一般社団法人日本建築板金協会
事務局

第47回 全国建築板金競技大会
「技能競技の部(ZIC)」 課題への質問と回答①

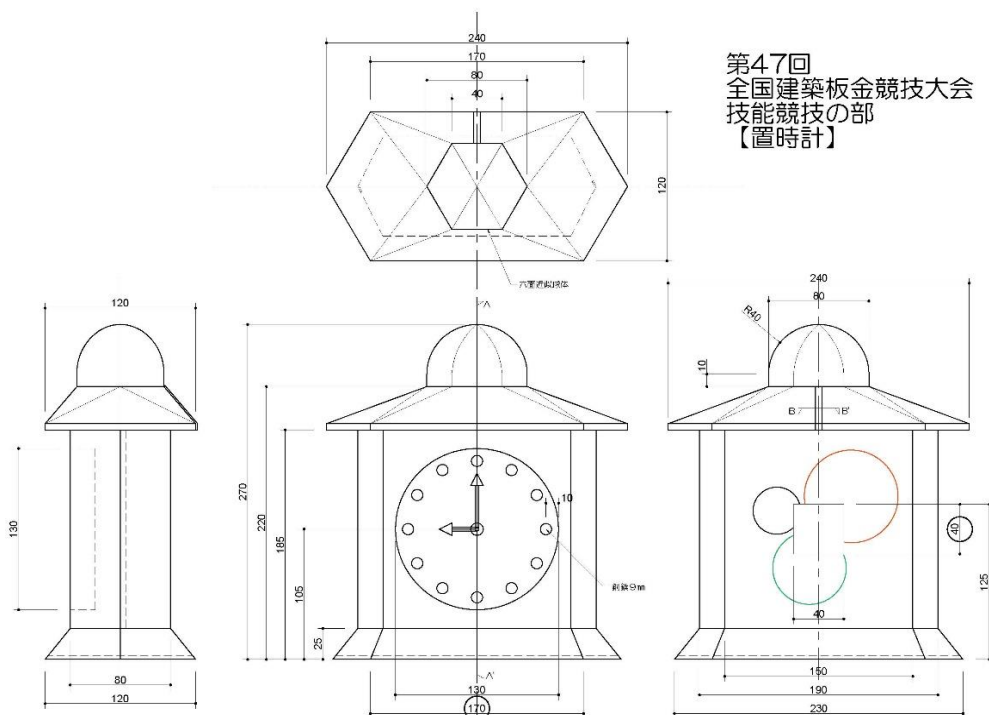
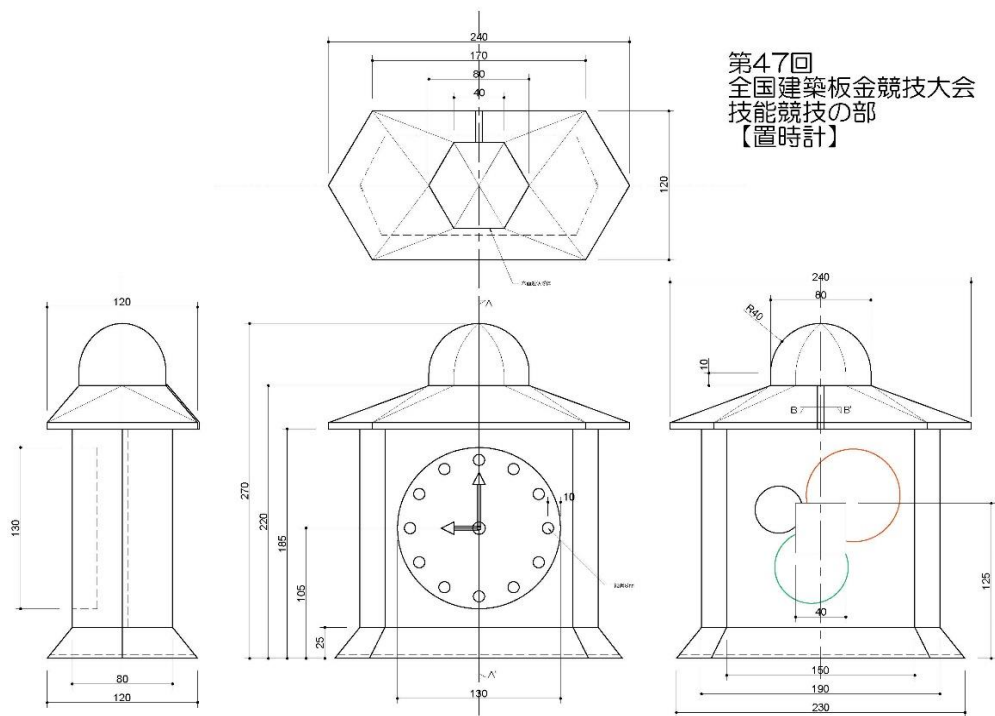
製品土台部分の寸法指定が必要だと思うのですがいかがでしょうか？

土台部分寸法表記しました。また線が一部ずれていたのを修正いたしました。
ほかに追記としてシンボルマークセンター板のたて寸法表記しました。40mm角になります。
本修正に伴い図面を差し替えた課題図書を本回答と併せ配信するとともに、
全板連グループのウェブサイトに掲載中の課題図書データも修正いたしました。
